Název akce:	Číslo smlouvy:	
	12 106 201	
<b>MODERNIZACE TRATI SUDOMĚŘICE - VOTICE</b>	Projektový stupeň:	
	PROJEKT	
Část: ŽELEZNIČNÍ SVRŠEK A SPODEK SO 72-10-01 ŽST ČERVENÝ ÚJEZD, ŽELEZNIČNÍ SVRŠEK SO 72-11-01 ŽST ČERVENÝ ÚJEZD, ŽELEZNIČNÍ SPODEK	Datum:	
	01 / 2013	
Název přílohy:	Číslo části:	
	E.1.1.3	
	Měřítko:	Počet formátů:
<b>DOKLADY A ZÁZNAMY Z VÝROBNÍCH PORAD</b>	-	95 A4
	Číslo přílohy:	
	1.2

## **SEZNAM JEDNÁNÍ A PORAD:**

**Výrobní porada na GPK, nástupiště, žel. svršek a spodek**

NÁZEV AKCE, PŘEDMĚT JEDNÁNÍ	<b>Modernizace trati Sudoměřice - Votice</b> Výrobní porada na GPK, nástupiště, žel. svršek a spodek
DATUM	2. srpna 2012
MÍSTO	SUDOP Praha a. s., Olšanská 1a, Praha 3
ÚČASTNÍCI	Dle prezenční listiny
ZAZNAMENAL(A)	Viz text

Schéma ŽST Červený Újezd

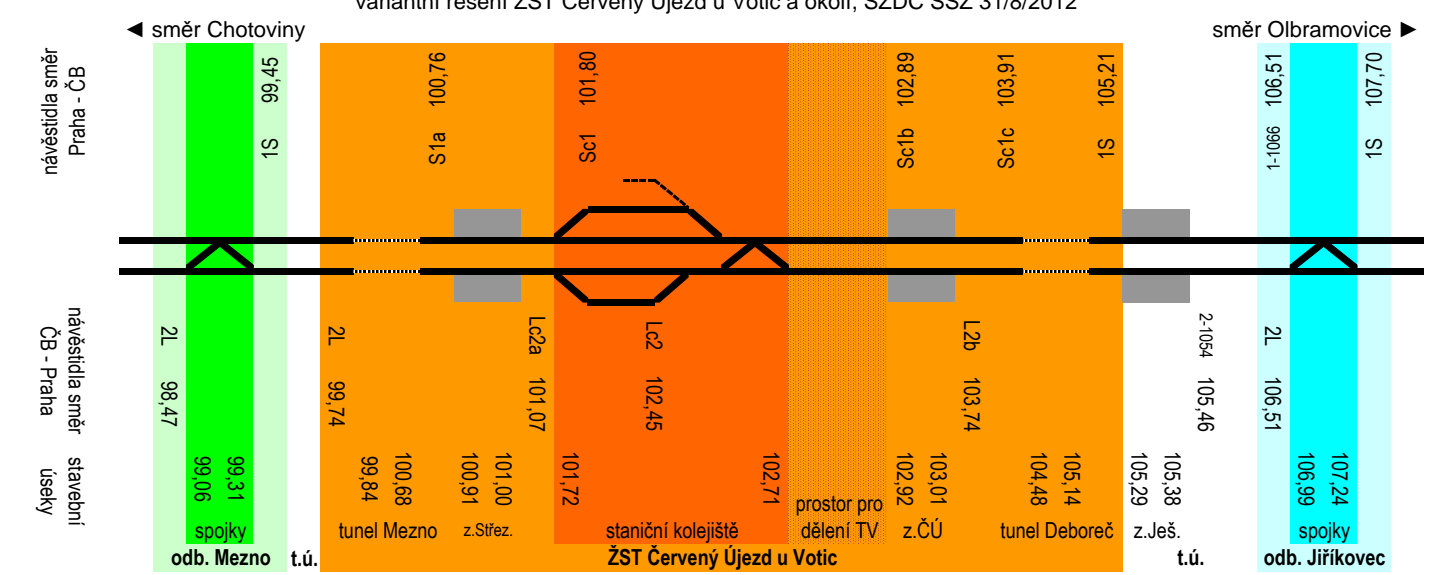
Zástupce SSZ Ing. Karel Fridrich na poradě navrhnul další řešení (viz přílohu č. 3), které předpokládá zřízení dvou samostatných odboček na širé trati, které by obsahovaly vždy pár kolejových spojek a nacházely by se zhruba ve třetinách úseku Sudoměřice u Tábora – Votice v prostoru km 99,1 (odb. Mezno) a km 107,1 (odb. Jiříkovec). Spojky by umožňovaly rychlost 80 km/h. Vlastní železniční stanice by pak byla řešena s předjízdny mi kolejemi pro rychlost 50 km/h a kolejovými spojkami pouze na olbramovickém zhlaví rovněž pro rychlost 50 km/h. Dílčí výhodou této varianty by také bylo zkrácení jednokolejných úseků při výlukách (žst. Chotoviny – odb. Mezno cca 8,5 km, odb. Jiříkovec – žst. Olbramovice obvod Votice cca 6,6 km. Pokud by do dopravní Jiříkovec byla pojmuta i z. Heřmaničky, umožnila by tato varianta i velmi omezené (v hlavní koleji) obrácení vlaků v této lokalitě, viz níže postoj KÚ StČk.

**Zřízení nových odboček mimo stanici ve variantách 3 a 4 by vedlo k navýšení investičních nákladů na profese železničního svršku i spodku, trakční a energetická zařízení a zejména zabezpečovací zařízení. Navíc by pravděpodobně vedlo k nutnosti dílčí změny vydaného územního rozhodnutí.**

Zástupce objednatele dopravy za Středočeský kraj Ing. Macho uvedl, že preferuje zachování provozu osobních vlaků v celém úseku Benešov u Prahy – Tábor a že shodné stanovisko zastává i Jihočeský kraj. V případě rozdílného objemu dopravy v obou krajích by podle objednatele bylo optimální ukončení osobních vlaků v Heřmaničkách, kde toto neumožňuje žádné navržené kolejové řešení a nelze tedy vyloučit nutnost ukončení osobních vlaků v ŽST Červený Újezd, případně v zastávce Střeziměř.

Na závěr porady bylo dohodnuto, že projektant prověří reálnost nově navržené varianty 4 z pohledu hlavních profesí a současně osloví zainteresované složky SŽDC s žádostí o oficiální stanovisko k variantám 1a a 1b (viz část záznamu „Zabezpečovací zařízení“). Projektant upozornil, že v případě sledování variant 3 a 4, případně jakýchkoliv dalších dosud neřešených, bude nezbytné navrhnout úpravu dílčích termínů plnění zakázky.

### **Posouzení průjezdu vlaků beznapětovými úseky**

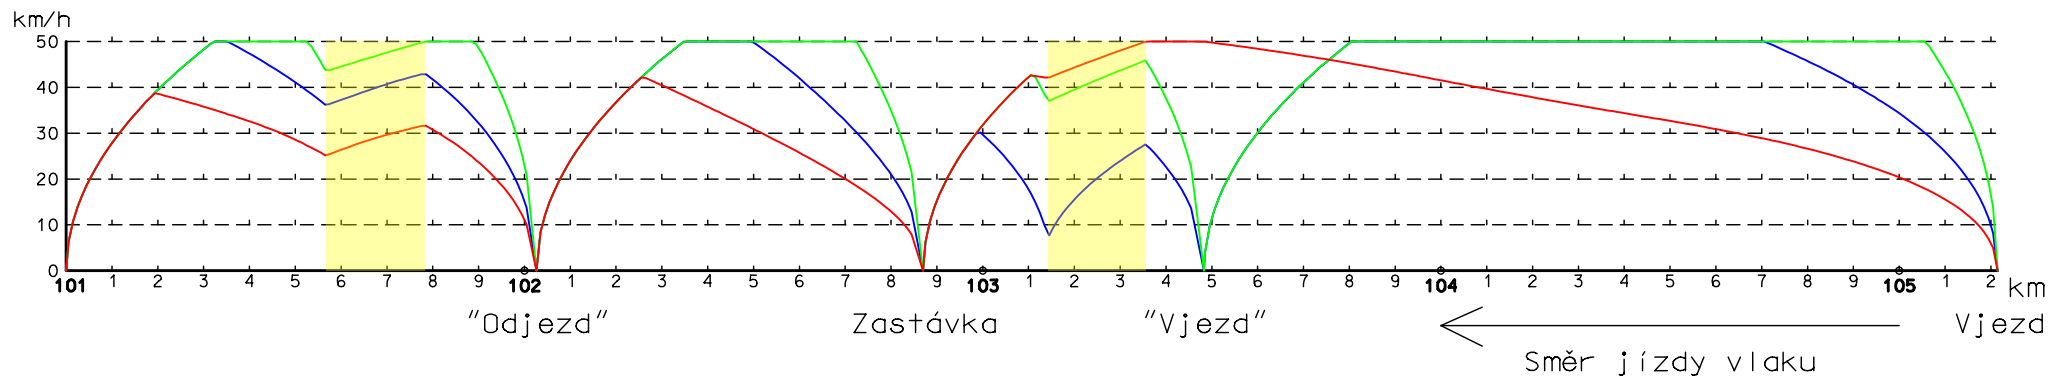
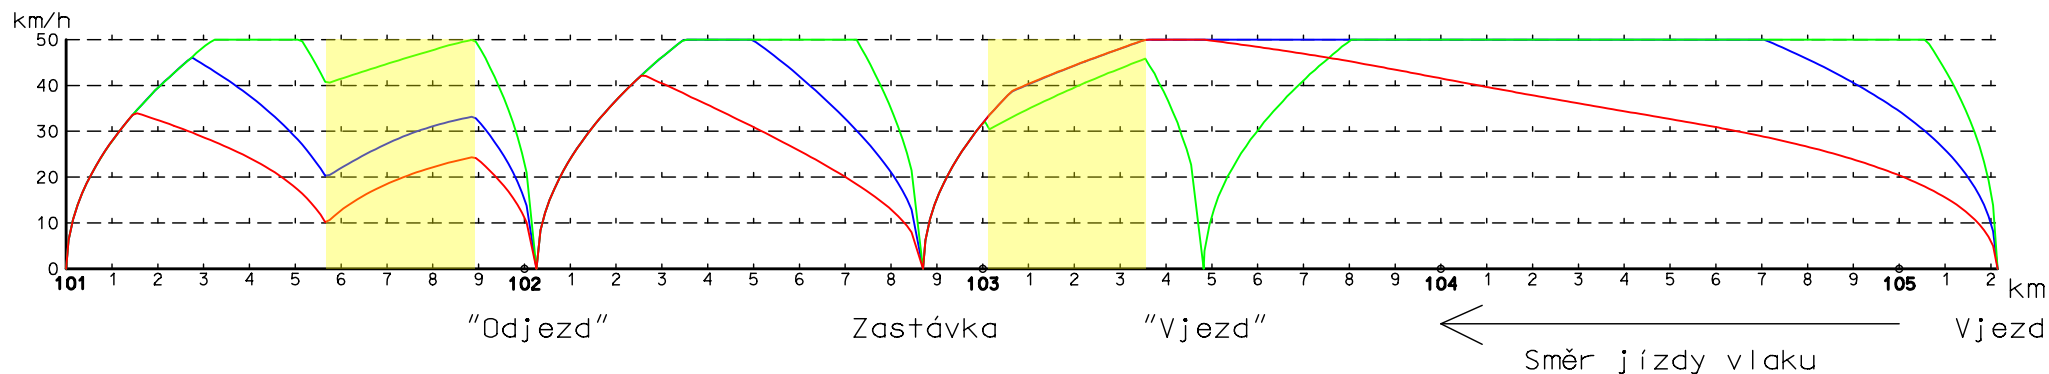
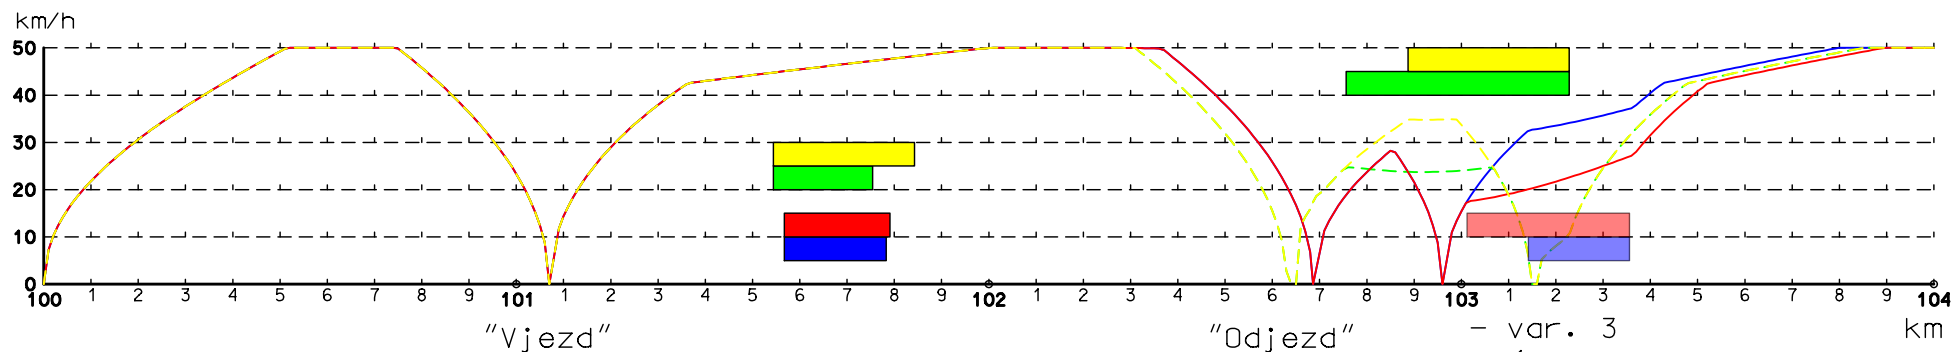
Rozjezdy od nástupiště i od cestového návěstidla v km 102,026 jsou pro sledované vlaky možné.

V případě zadržení u cestového návěstidla v km 103,483 (olbramovické zhlaví) před spojkami a nástupištěm je rozjezd možný pouze pro rychlík a osobní vlak. Nákladní vlak elektrické trakce nesmí být u tohoto návěstidla zastaven (průjezd po rozjezdu od vjezdového návěstidla je možný).

Rozjezdy od nástupiště i od cestového návěstidla v km 102,026 jsou pro sledované vlaky možné.

V případě zadržení u cestového návěstidla v km 103,483 (olbramovické zhlaví) před spojkami a nástupištěm je rozjezd možný pouze pro osobní vlak. Rychlík a nákladní vlak elektrické trakce nesmí být u tohoto návěstidla zastaven (průjezd po rozjezdu od vjezdového návěstidla je možný).
